Cvr nr. 64 50 20 18
Dato 16. juli 2025
Sagsnr. 25/22735

**Bemærkninger fra miljøtilsyn og styrket affaldstilsyn med F24 på Kongevejen
274, 3490 Kvistgård den 9. juli 2025**

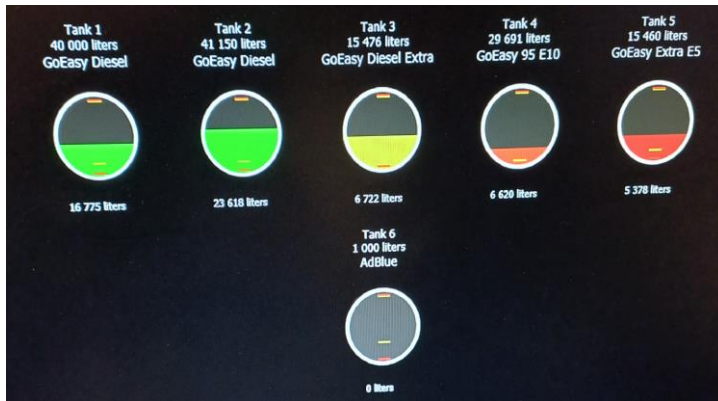
Ved tilsynet kunne vi konstatere, at der ved påfyldningspladsen var lavet en mulig reparation, hvor det ser ud til at der lagt nogle rør i betonen. Men betonen var ikke intakt, og den var ikke længere tæt.

Der var hul i det beskyttende røde plastrør, og brændstof kan løbe i røret. Det skal undersøges, hvilken ledning det drejer sig om, og om der er kommet jordforurening det sted, hvor den røde beskyttelseskappe stopper.

Det skal også undersøges om brændstof er løbet gennem betonen, og der er jordforurening under utætheden i betonen.

Ved salgspladser til lastbilerne var revner i betonbelægningen. I skal undersøge om revnerne er betydelige, og om der er mulig jordforurening.

Helsingør Kommune vurderer ikke, at ovenstående er overholdt for denne tankstation. Det skal undersøges om den dårlige belægning har givet anledning til forurening ved utætheden, samt om oliestoffer er løbet via ledningen og har givet anledning jordforurennet. Der skal laves indsendes en plan for dette senest den 1. september 2025.
